志賀原子力発電所2号炉 敷地周辺の地質・地質構造について

敷地周辺(海域)の断層の評価
(コメント回答)

2023年7月4日
北陸電力株式会社

はじめに

[1] 評価の流れ

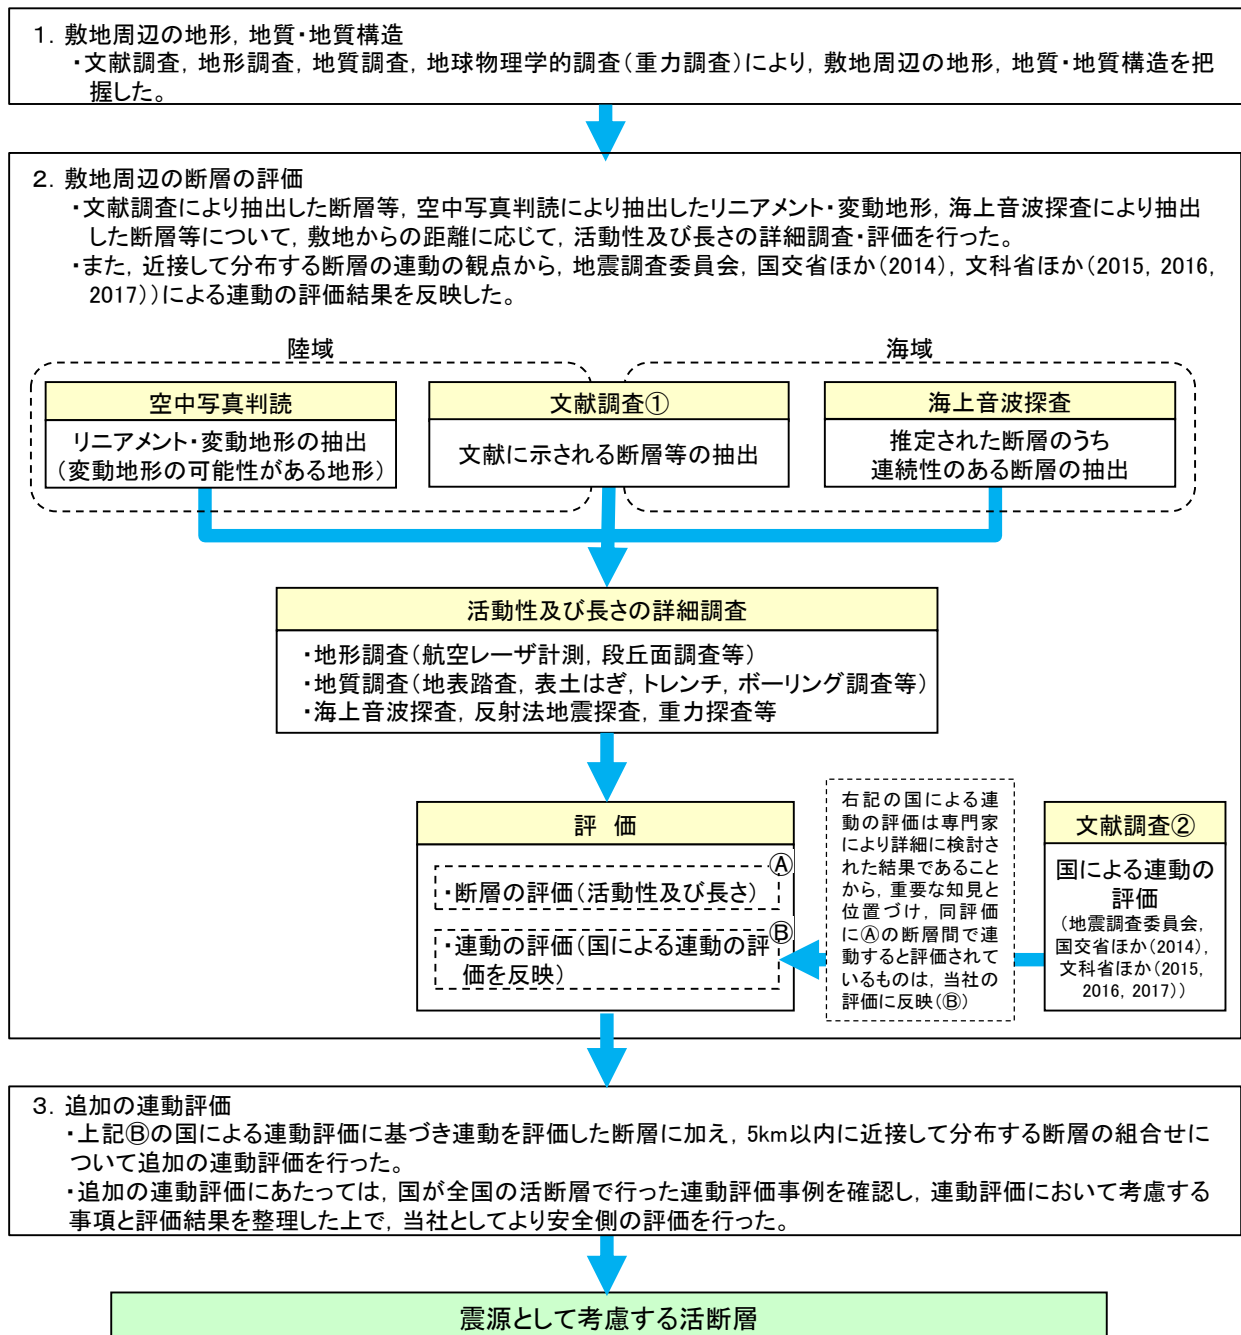
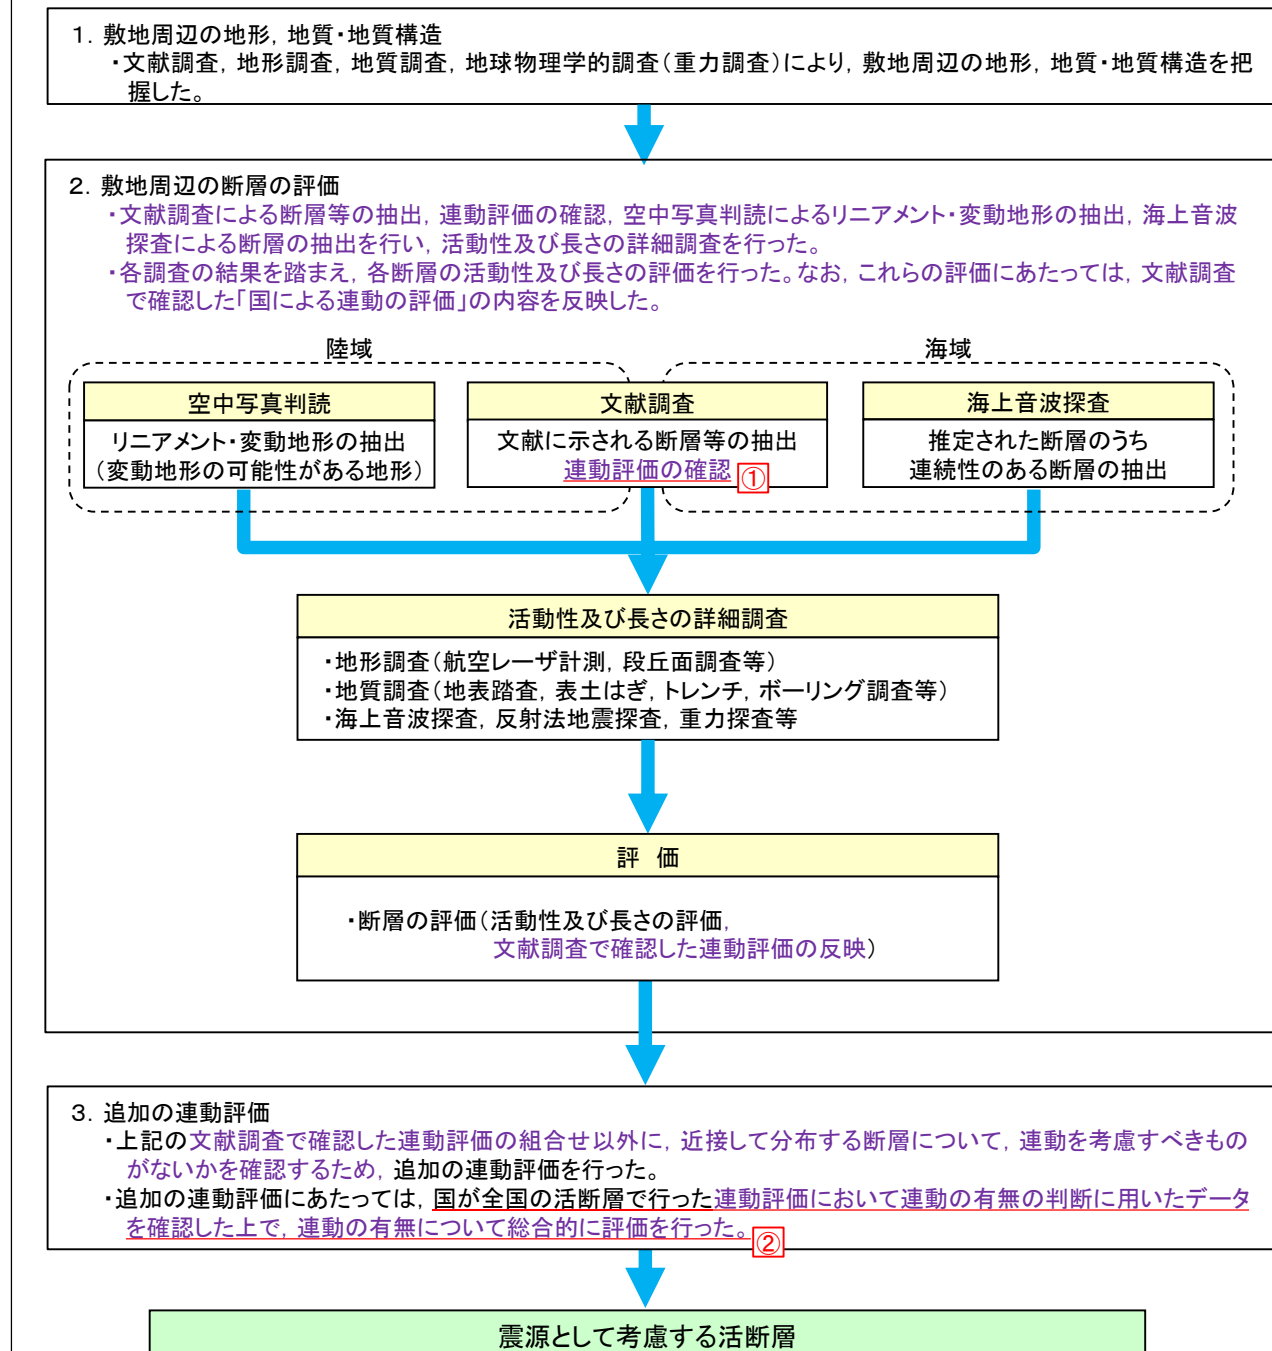
コメントNo.50

文献調査を個別断層の段階と連動評価の前段で分けて行っているが、文献調査は最初の段階で一括して整理し、その結果を踏まえ、個別断層の評価及び連動の評価を行うこと。

コメントNo.52

追加の連動評価にあたっては、国の行った評価結果を踏まえた評価を行っているが、画一的な評価で一律に評価することは難しいため、事業者の整理した考慮事項を踏まえ、個別断層毎にデータを考慮した上で総合的な評価を行うこと。

【回答の概要】(P.4, 79, 109, 243, 265, 274, 297, 319, 322, 438, 446, 447)

- 文献調査②としていた「国による連動の評価」については、最初の段階で「文献調査」として一括して整理し、その結果を反映して評価を行う流れとなるように資料構成を変更した。・・・**下線部①**
- 追加の連動評価にあたっては、国が全国の活断層で行った連動評価の内容を確認した結果、「断層面の傾斜方向」、「地質構造」、「重力異常分布」、「地震活動」等の各項目のデータを用いて連動の有無を判断していることから、当社として、これらの項目のデータを確認した上で、連動の有無について総合的に評価を行った。・・・**下線部②**

[2] 連動の検討対象とする断層の組合せ

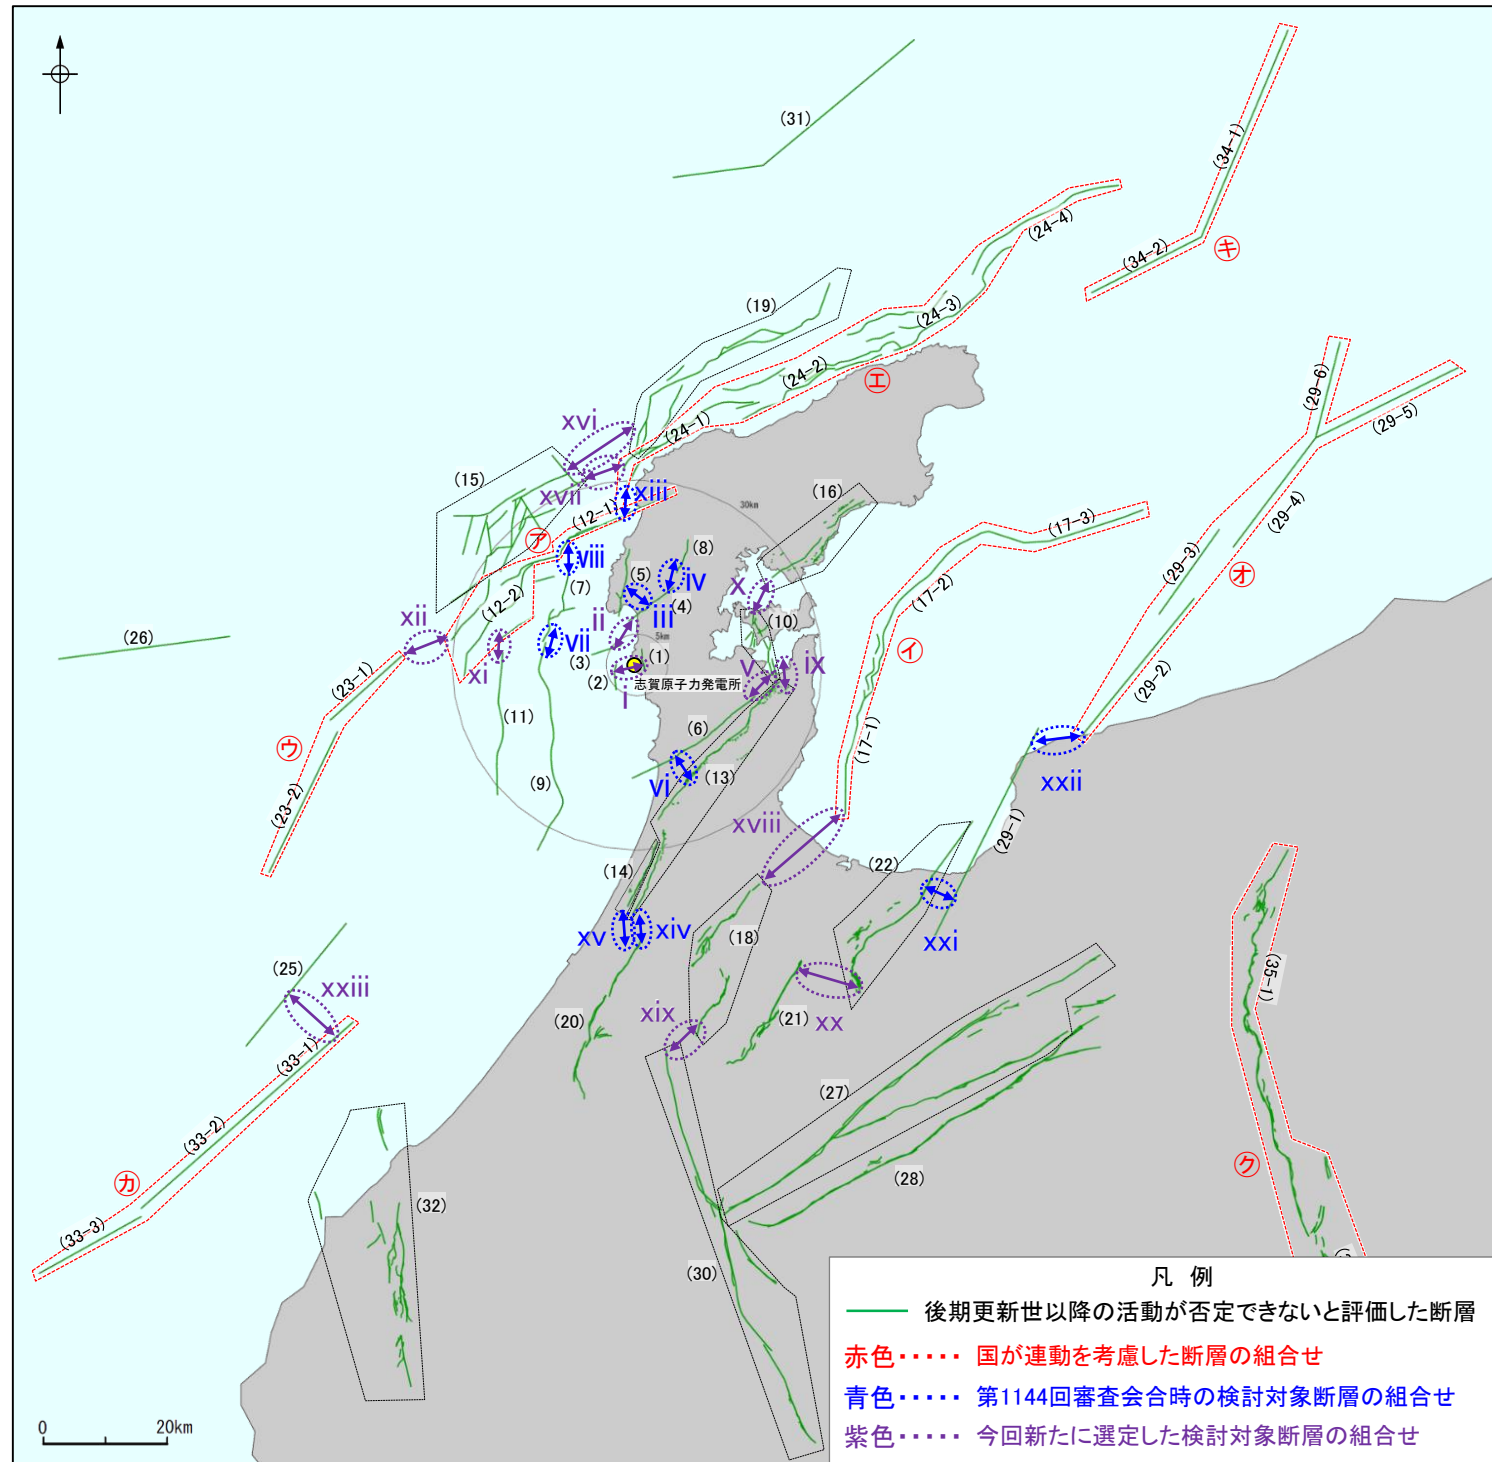
コメントNo.51

追加の連動評価を行う断層の組合せの選定にあたっては、松田(1990)のルールに基づき離隔距離が5km以内の断層に限定しているが、5kmを超えるものも選定の対象に含めて評価すること。

コメントNo.53

敷地近傍断層の福浦断層と兜岩沖断層についても、5km以内で近接して分布することから、追加の連動評価の検討対象として選定すること。

【回答の概要】(P.438, 439, 440)

○起震断層と断層間の離隔距離の関係を示した知見として、松田(1990)の5kmルールがあるものの、当社の連動評価にあたっては、安全側の観点から、5km以上の離隔距離がある断層についても、ほぼ一線にならぶ断層や並走する断層については検討対象とした。

○敷地近傍断層の福浦断層と兜岩沖断層の組合せも含めて、近接して分布する断層の組合せ(23パターン)を連動の検討対象として選定した。

[3] 海士岬沖断層帯と羽咋沖東撓曲の連動の検討結果

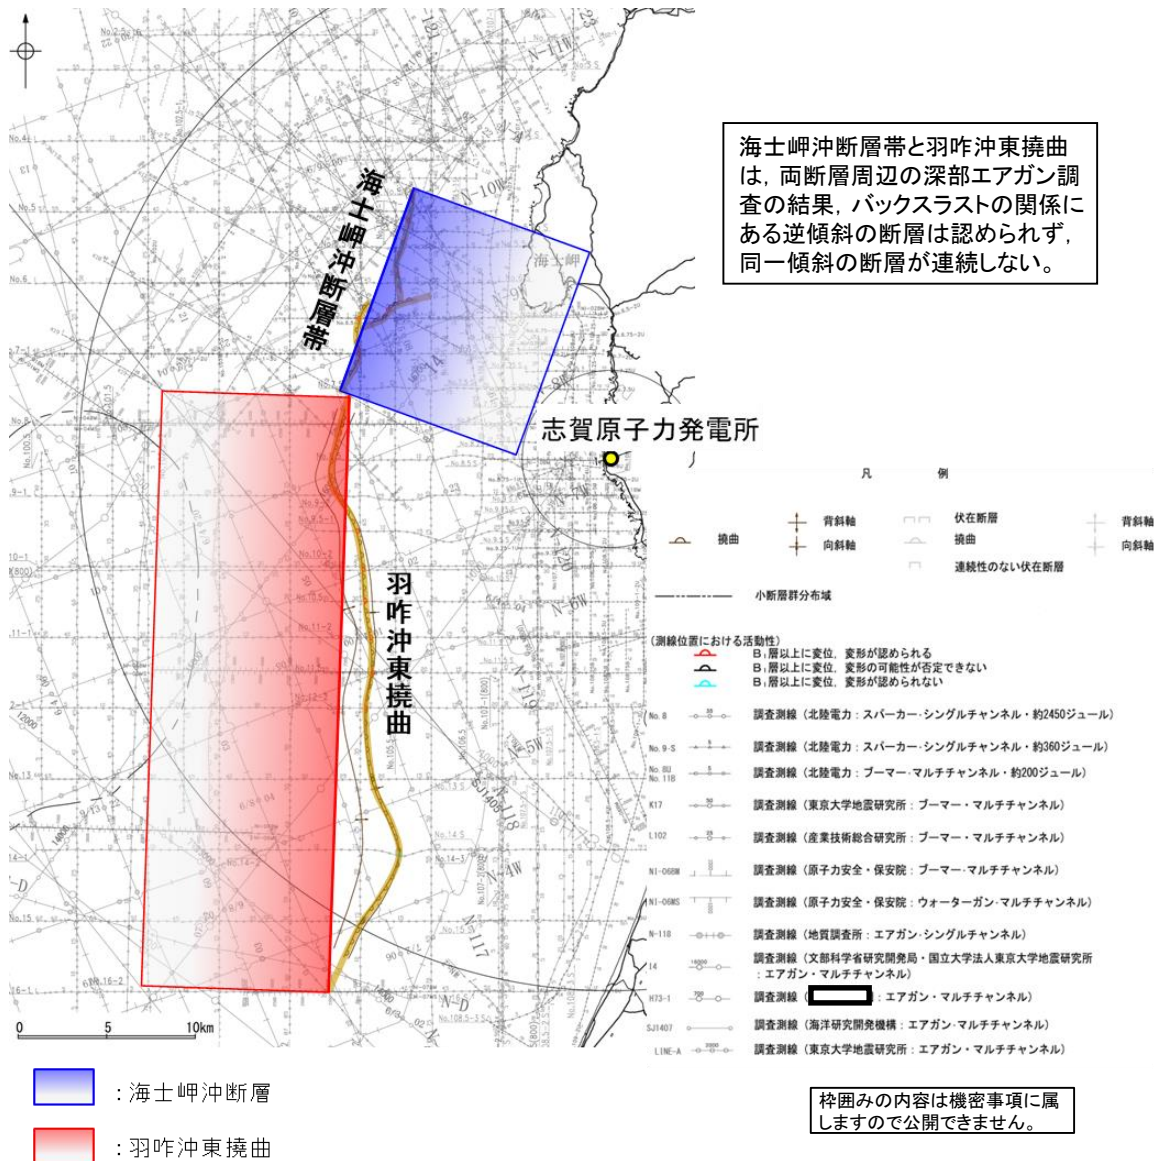
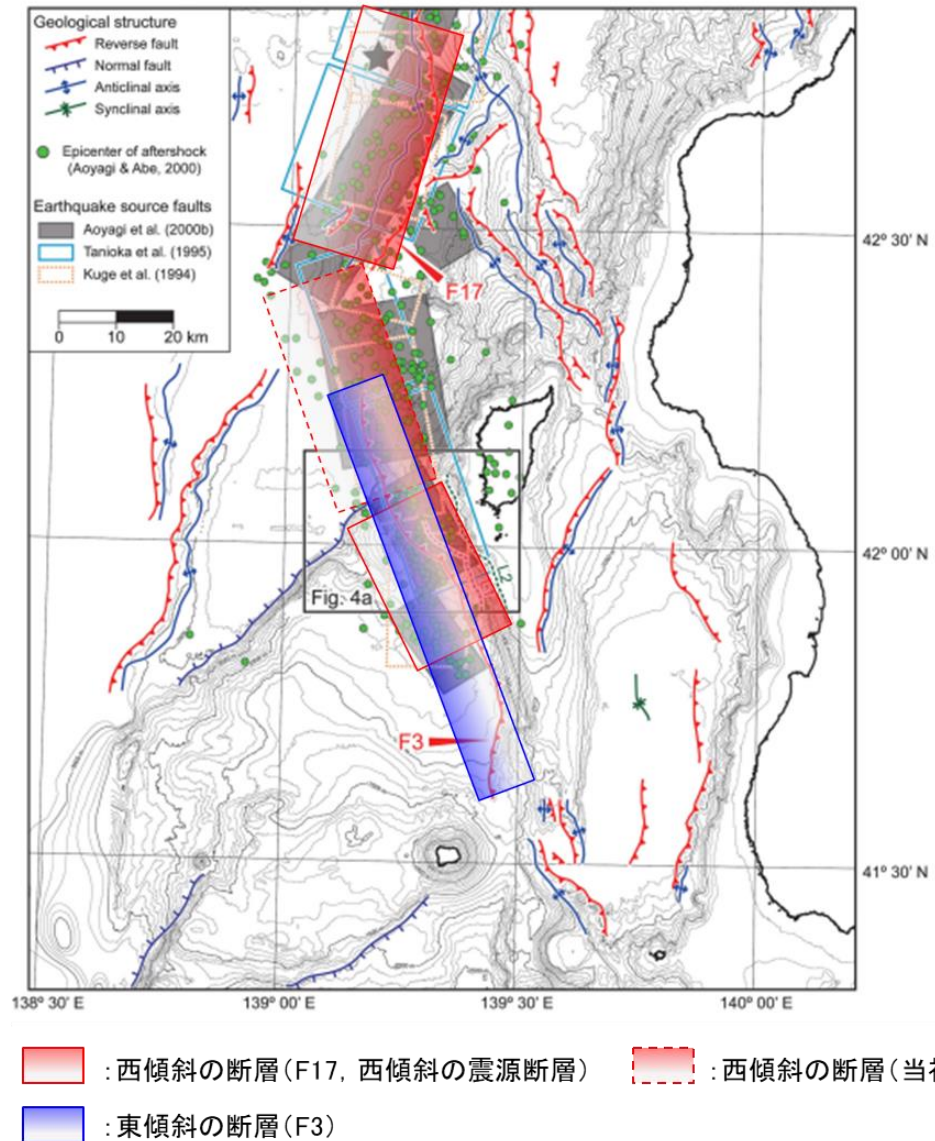
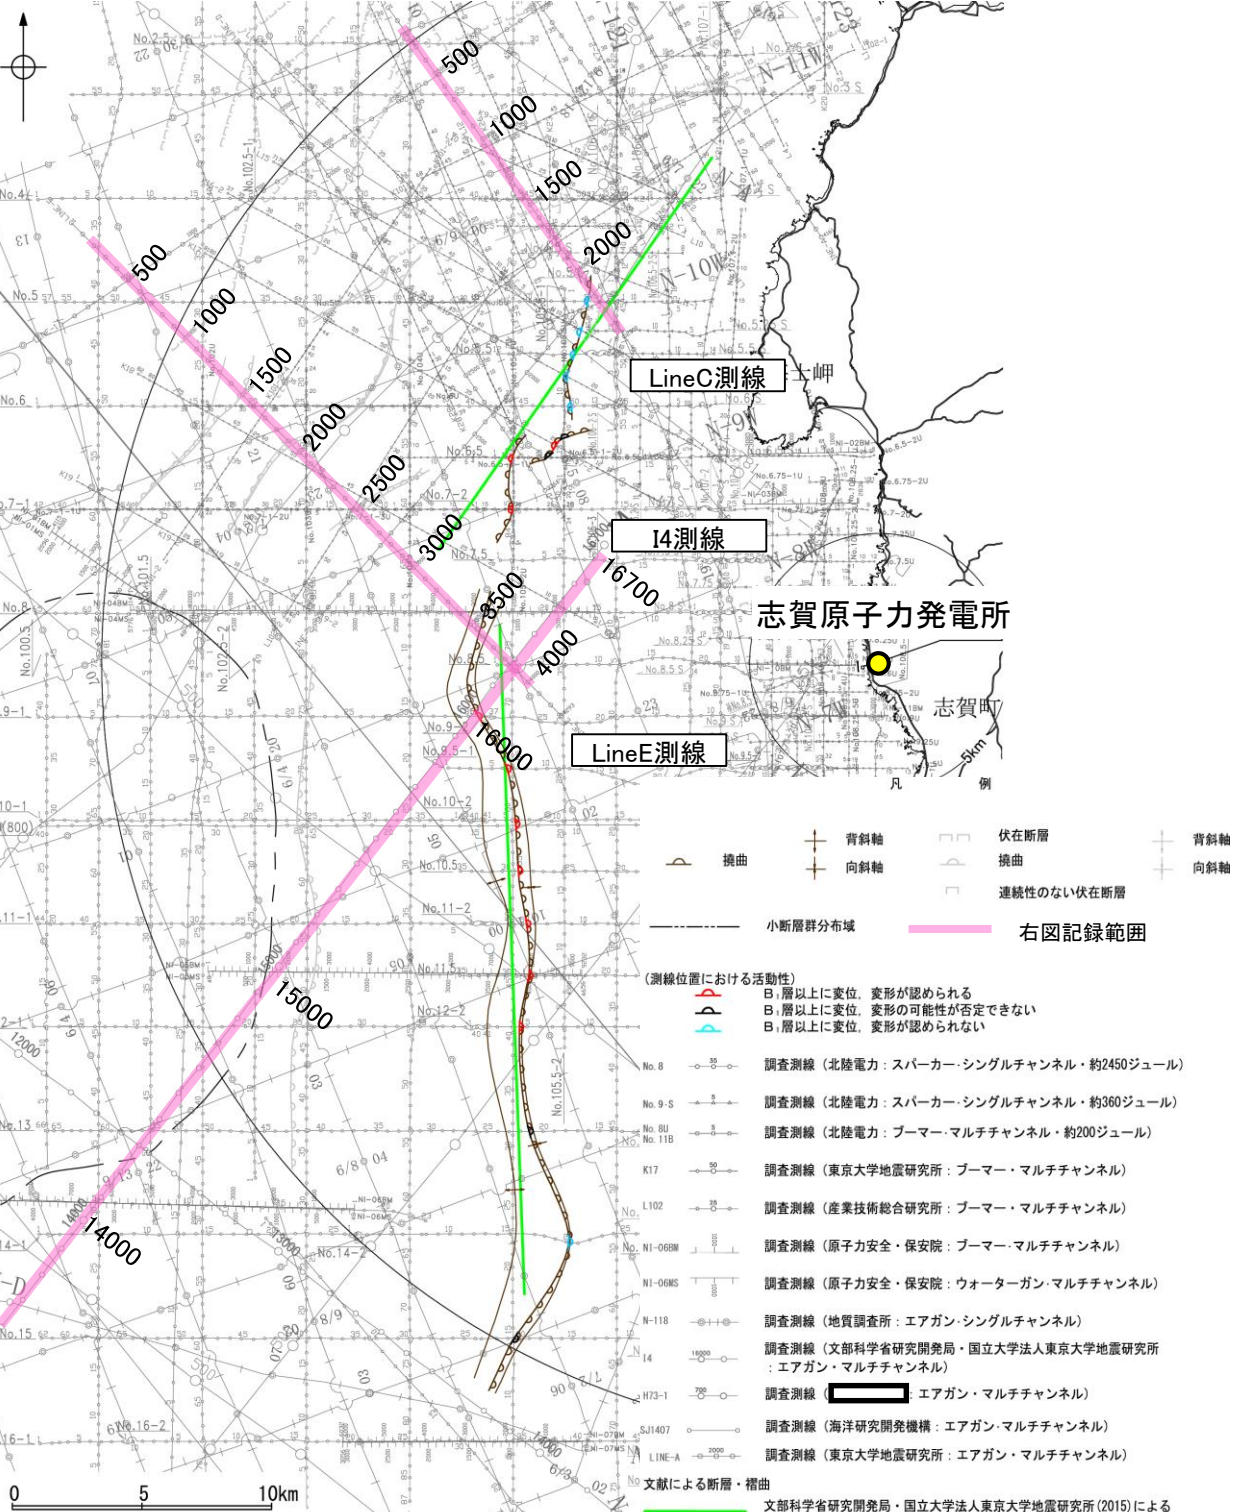
コメントNo.54

海士岬沖断層帯と羽咋沖東撓曲の連動評価については、断層面の傾斜方向が逆として連動を否定しているが、国の評価事例等も踏まえて、地表の痕跡だけにとらわれず、深部のデータを確認した上で、連動の可能性について評価すること。

【回答の概要】(P.448～450, 477, 478, 480, 482～484)

○海士岬沖断層帯と羽咋沖東撓曲の連動の有無を判断するため、国の評価事例等も踏まえて、深部エアガン調査のデータ等を確認した上で、総合的に評価を行った。

○佐藤ほか(2007b)及び文科省ほか(2014)の深部エアガン調査等から、海士岬沖断層帯は南東傾斜の逆断層、羽咋沖東撓曲は西傾斜の逆断層であると推定され、地下深部で断層面が離れていく関係にある。

○海士岬沖断層帯と羽咋沖東撓曲の周辺には、バックスラストの関係にある逆傾斜の断層は認められず、同一傾斜の断層が連続しないことから、断層面の傾斜方向が異なる断層が連動した1993年北海道南西沖地震のケースとは異なる。

○海士岬沖断層帯は断層の東方の標高が高い傾向にあるが、羽咋沖東撓曲は断層の西方の標高が高く、両断層の隆起側が異なる。

○海士岬沖断層帯と羽咋沖東撓曲の変位量分布の傾向は異なり、両断層が少なくとも後期更新世以降に一連で活動した傾向は認められない。

○以上のことから、海士岬沖断層帯と羽咋沖東撓曲は連動しないと評価した。

[4] 海士岬沖断層帯と笹波沖断層帯(東部)の連動の検討結果

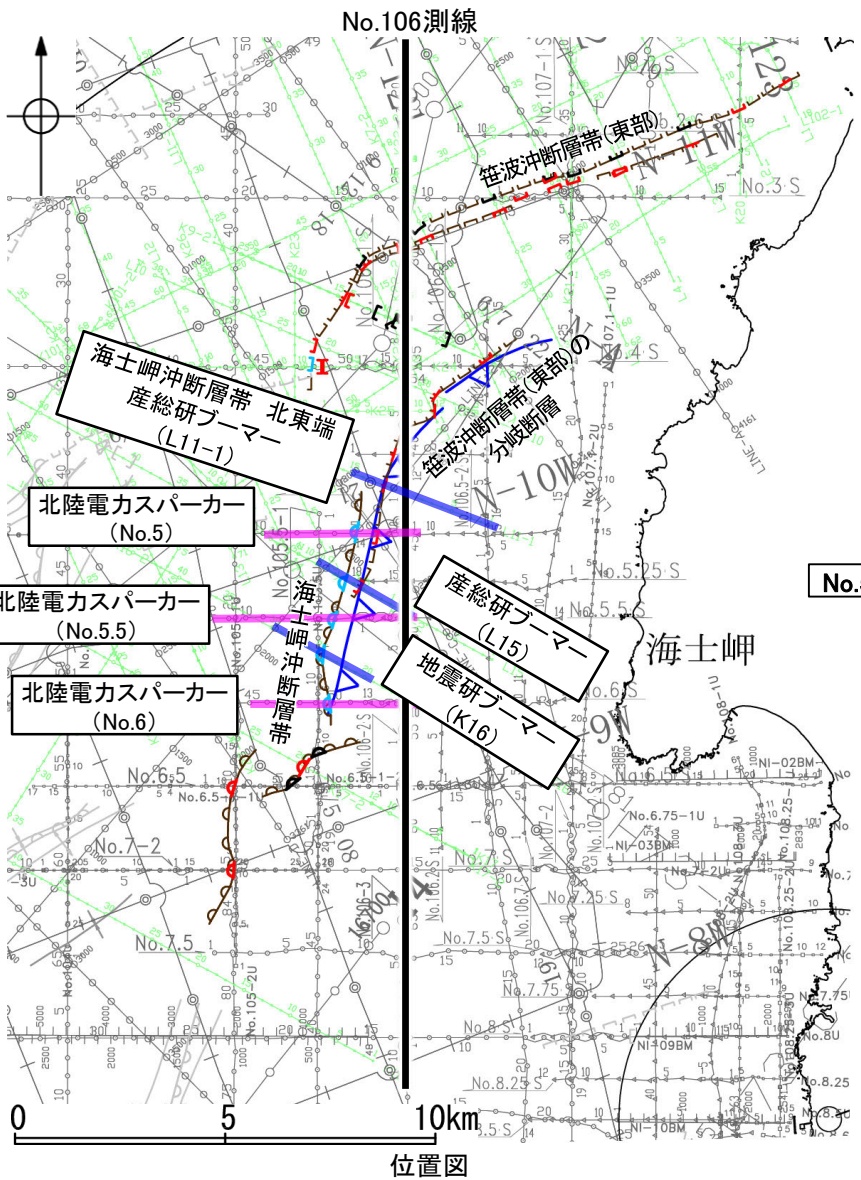
コメントNo.55

【回答の概要】(P.495, 500~506, 508, 509)

○撓曲構造()については、南方に位置するL15測線(ブーマー)では探査深度の関係から推定されないが、さらに南方に位置するNo.5.5測線(スパーカー)、K16測線(ブーマー)、No.6測線(スパーカー)において認められ、さらに南方の測線においても撓曲構造が連続することから、海士岬断層帯と評価した。北方への連続性については、L-11測線(ブーマー)で認められなくなることから、同測線を海士岬断層帯の北東端と評価した。

○なお、井上ほか(2007)はブーマーのみで評価しており、その場合、当社が2つの構造(, )に区別した構造を1つの構造()として評価することとなる。このため、当社が笹波沖断層帯(東部)の分岐断層としている区間も含めて海士岬断層帯と評価しているものと考えられる。
